MODIFICATION SIMPLIFIEE DU PLAN LOCAL D'URBANISME (MODIFICATION N°1)

Règlement graphique :

Avenue de la République

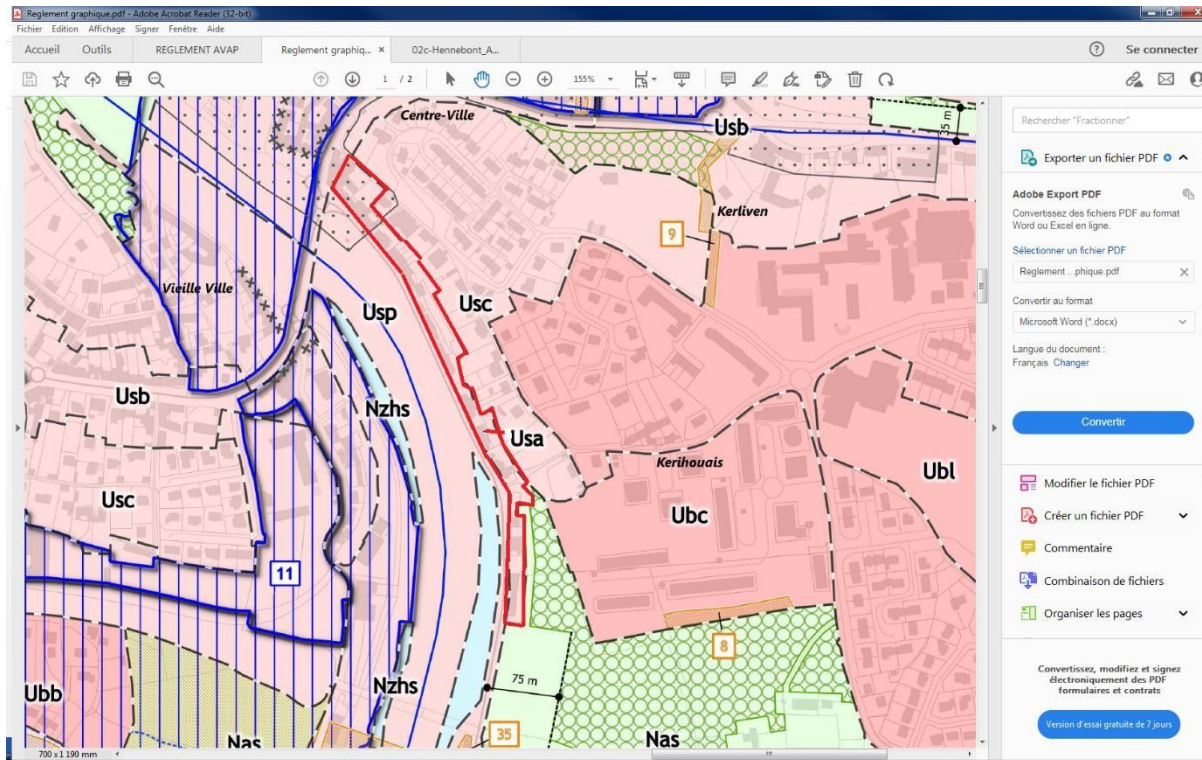
Secteur inscrit en Usc au lieu de Usb par rapport au Site Patrimonial Remarquable (secteur PB2)

Route de Port- Louis

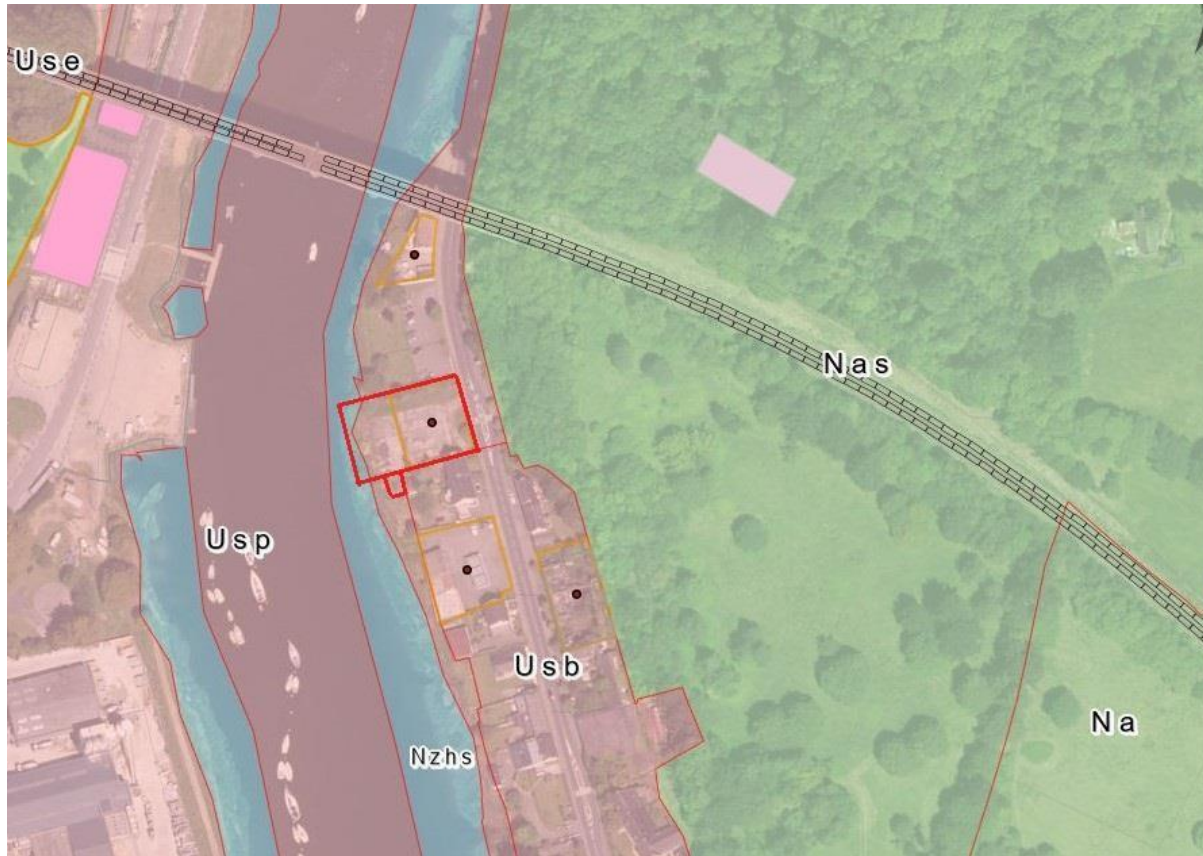
Secteur inscrit en Usa au lieu de Usb par rapport au Site Patrimonial Remarquable (secteur PB2)

Les parcelles AY160 et 161 sont actuellement situées dans la zone Usp alors qu'elles devraient être classées en zone Usb. Toutefois, au regard des éléments apportés par le porter à connaissance de la révision du plan de prévention des risques inondation Blavet-aval, ces parcelles sont situées en zone non constructible.

Place Maréchal Foch

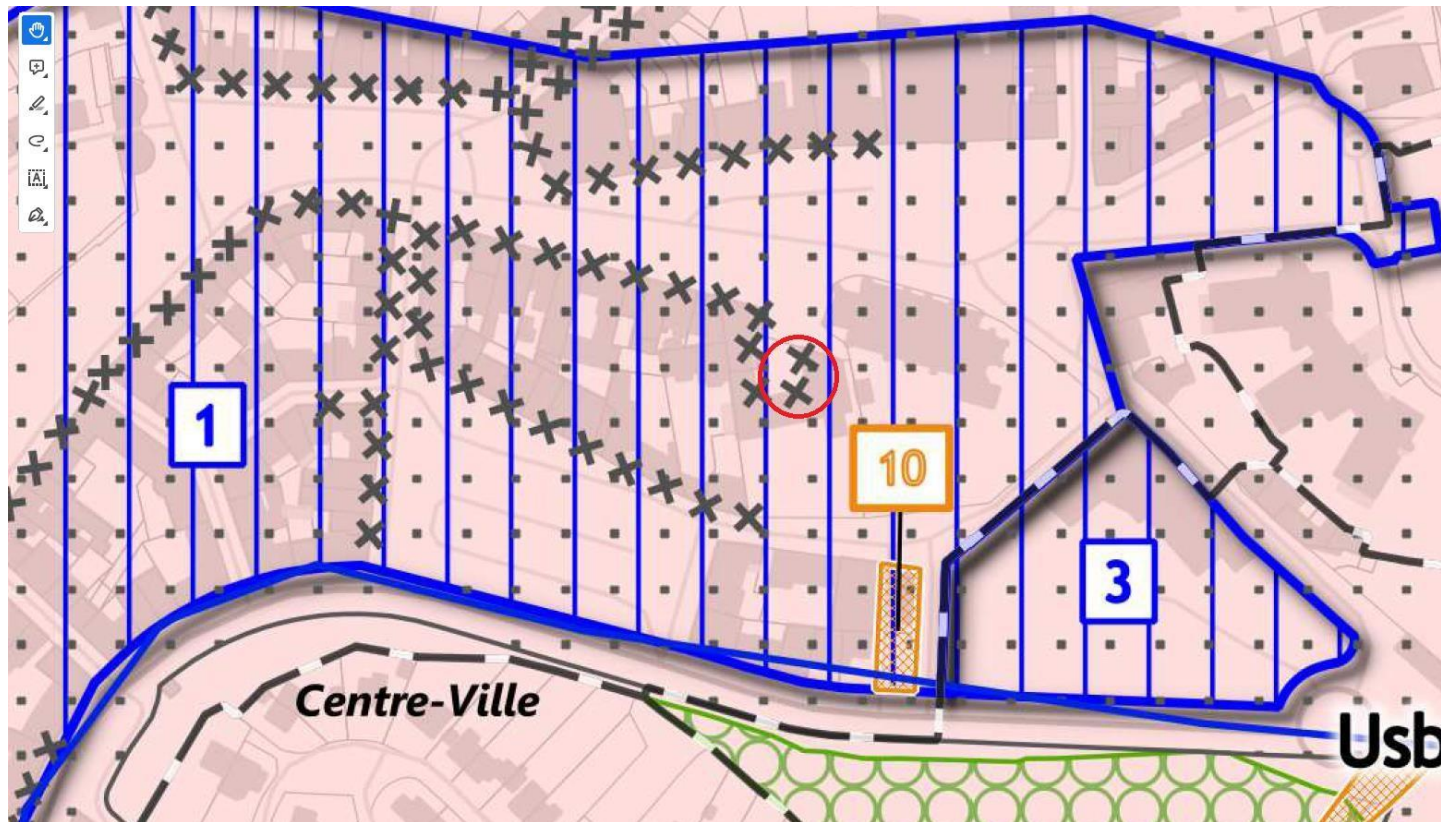
Un linéaire commercial est matérialisé sur l'hôtel particulier de Monsieur Eliot alors qu'il ne s'agit pas de commerce. **À supprimer**

HAIES ET TALUS PROTÉGÉS

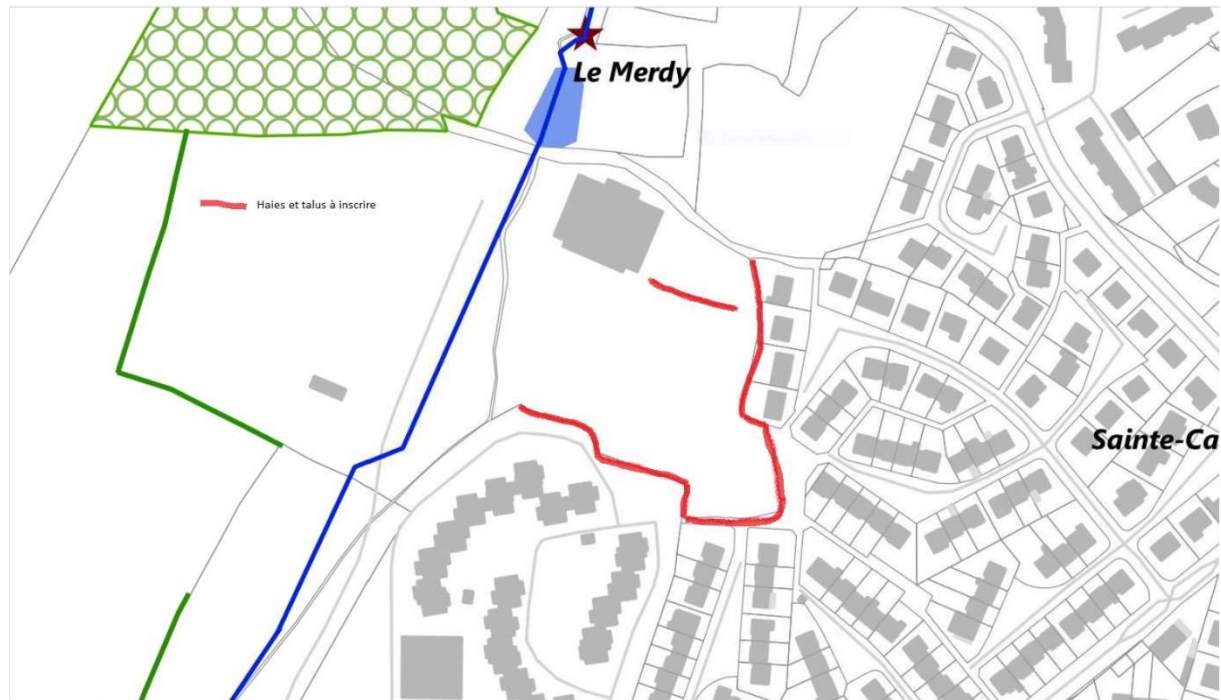
Le service espaces verts souhaite inscrire de nouvelles haies et nouveaux talus à protéger. **À Rajouter sur l'Annexe règlement graphique patrimoine et paysage** pour le secteur de Kerlivio.

EMPLACEMENT RÉSERVÉ A KERANDRÉ

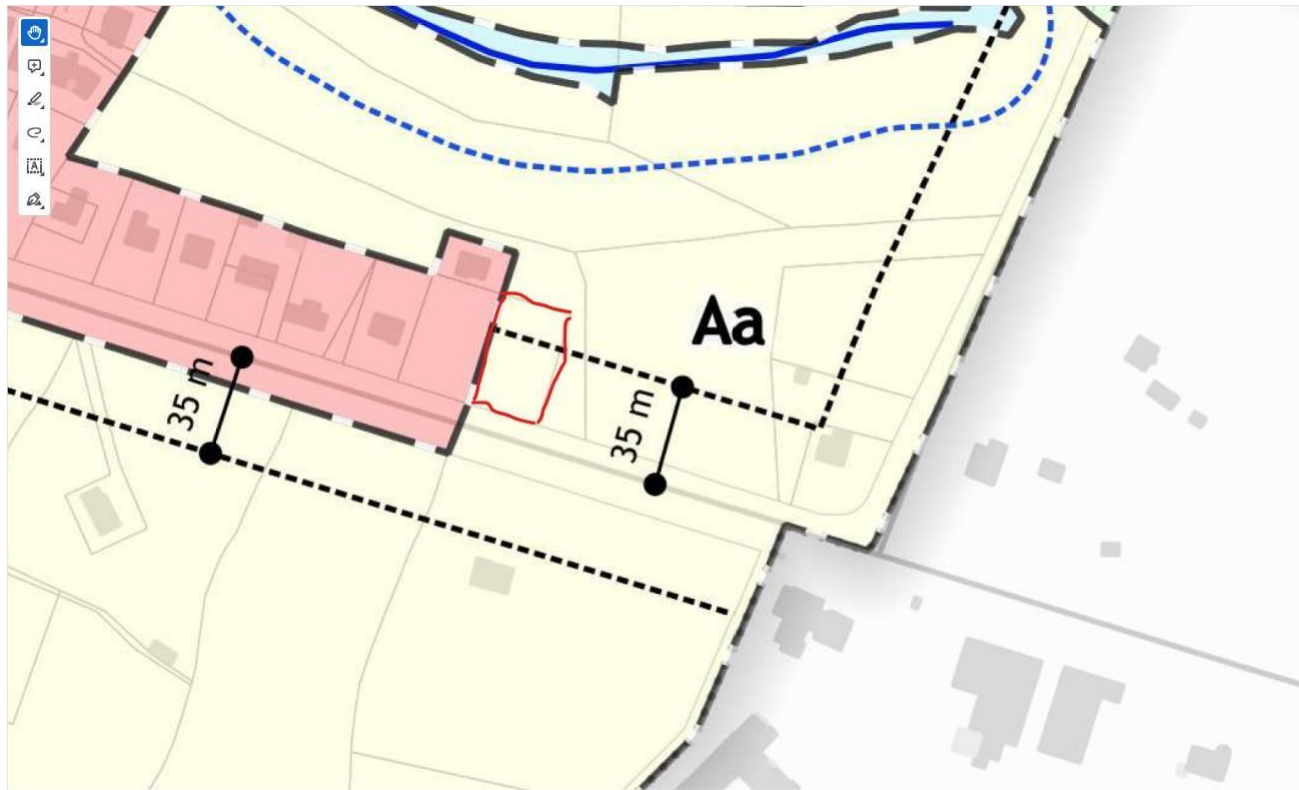
Monsieur BOSCHET, Président de la société NKE Group, nous interroge sur le périmètre de cet emplacement réservé et s'inquiète des possibilités d'extension et de développement de son entreprise dans le cadre de l'OAP 10 – PEM et quartier de la Gare. Parcelle section BH n°269

Limiter l'emplacement réservé n°7 sur l'emprise du parking et modifier l'OAP n°10.

Parcelle section AN n°900

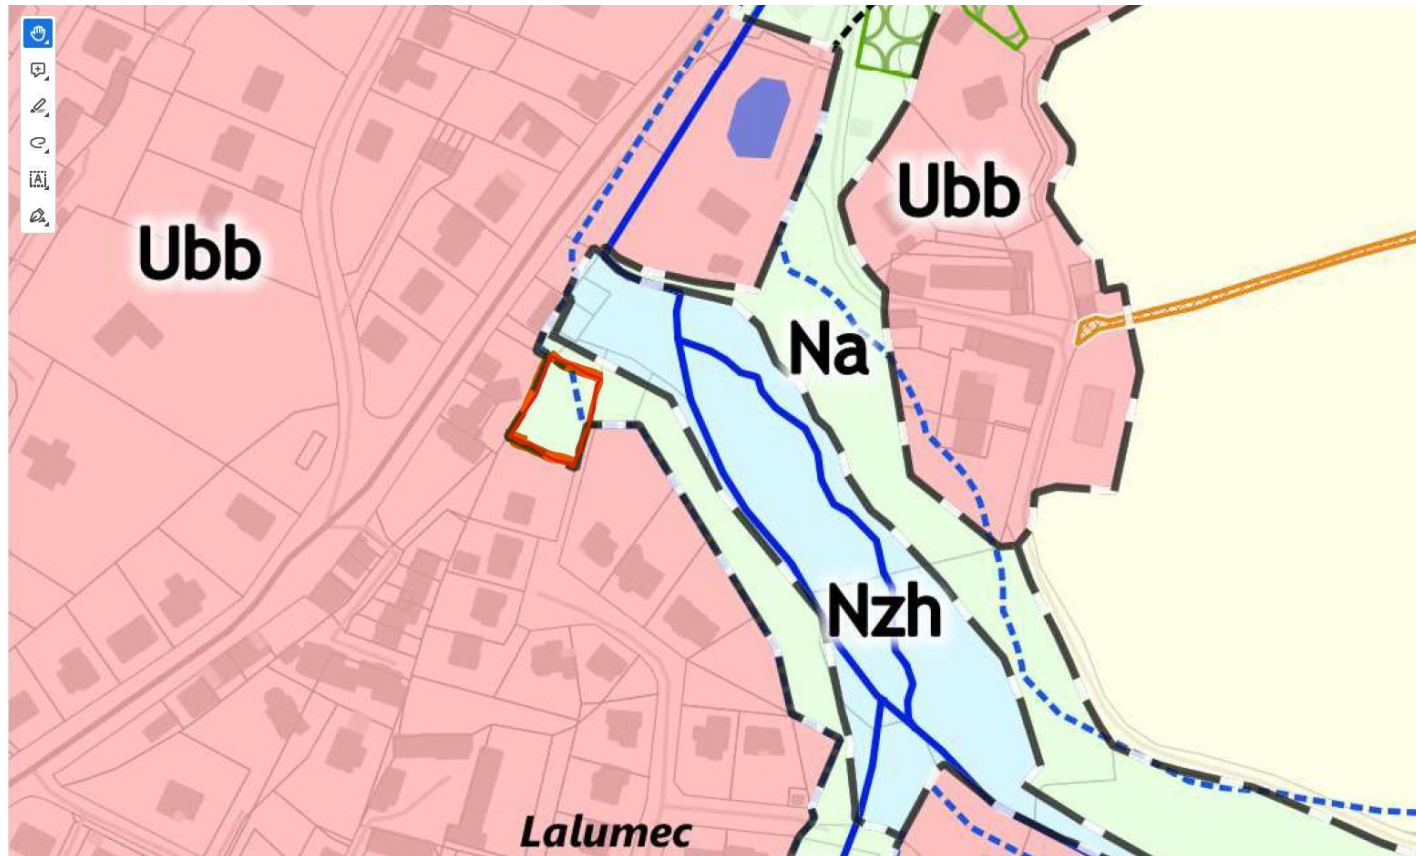
Cette parcelle est le résultat d'une division dans le cadre d'un projet de construction rue Perrichot.
Elle a été classée en zone Naturelle (Na) suite à la révision du PLU en 2020 par erreur, notamment au regard de la récente cession à un prix de terrain constructible. Elle est également soumise à une marge de recul par rapport à l'axe du cours d'eau. **À intégrer au zonage Ubb**

Parcelle section AZ n°830

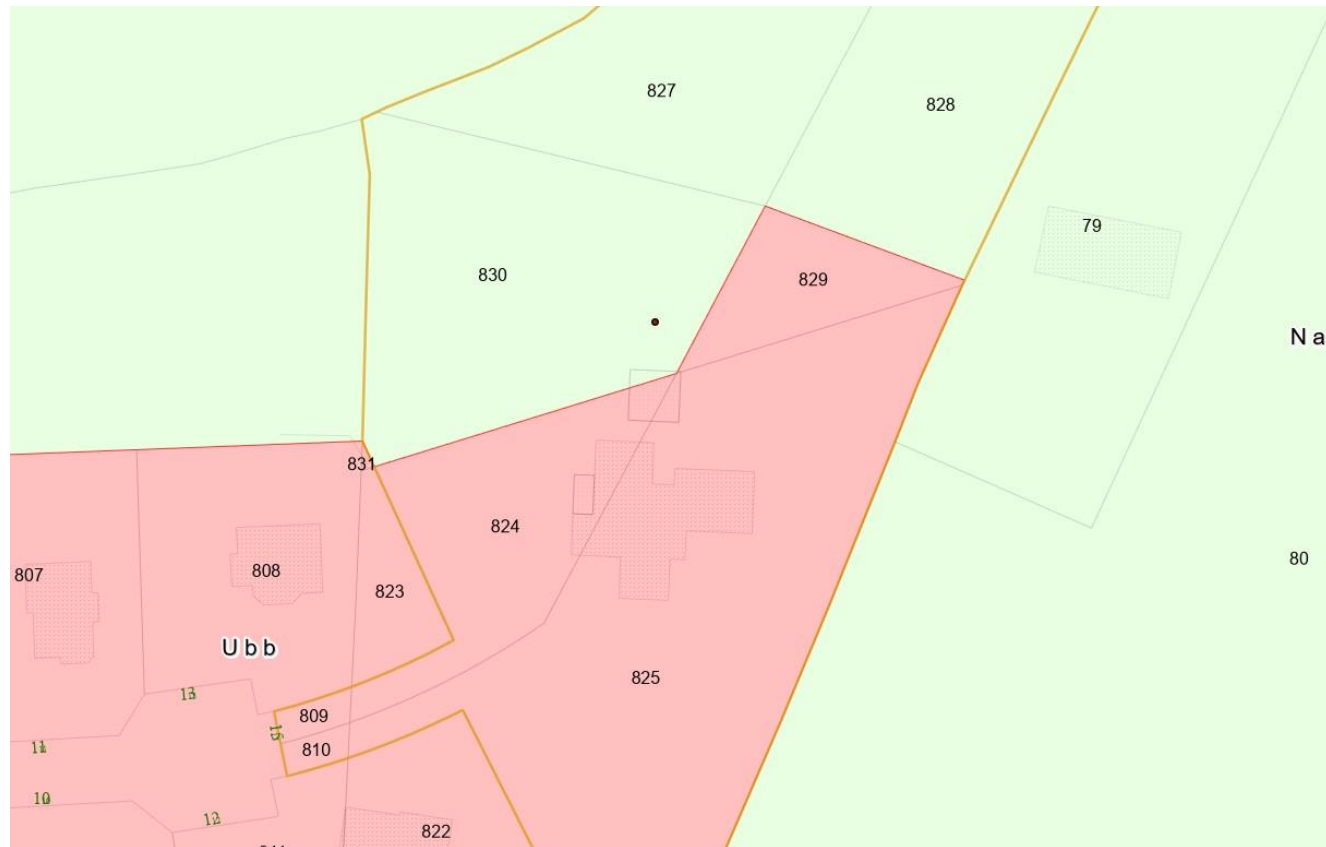
La propriétaire demande que l'ensemble de son garage soit en zone U. suite à a révision du PLU en 2020, le garage se trouve implanté en zone U et zone Na, alors qu'il s'agit d'une construction antérieure à la révision.

À régulariser : intégrer l'ensemble de l'emprise du garage dans le zonage Ubb
